**AVIS DU CONSEIL NATIONAL DE LA PROTECTION DE LA NATURE**  
art. L411-1 et L411-2 du livre IV du code de l'environnement

Référence Onagre du projet : n°2024-04-13g-00520

Dénomination du projet : Projet Système Endiguement Calavon Coulon Tranche 4 à 6

Bénéficiaire : Syndicat Intercommunautaire de Rivière du Calavon Coulon

Répartition mensuelle des observations recensées dans la base de données SILENE-PACA.

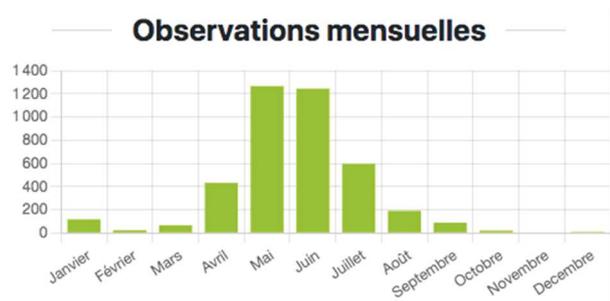
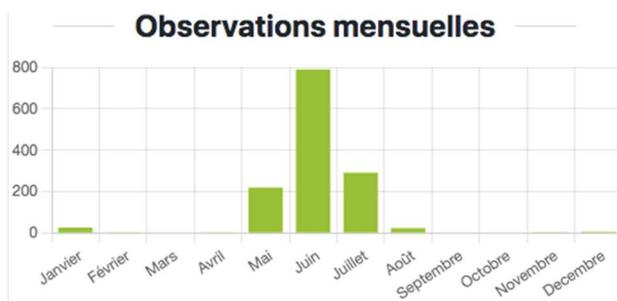
Les inventaires entomologiques d'août 2021 étaient censés cibler deux espèces d'odonates protégés, la cordulie à corps fin et l'agrion de mercure.

Or l'analyse des données présentes dans SILENE-PACA indique que le mois d'août n'est pas approprié pour rechercher ces espèces, en particulier la Cordulie à corps fin. Ainsi, contrairement à ce qui est écrit p179, on ne peut pas « raisonnablement conclure » à l'absence de ces espèces sur les tranches 4 à 6.
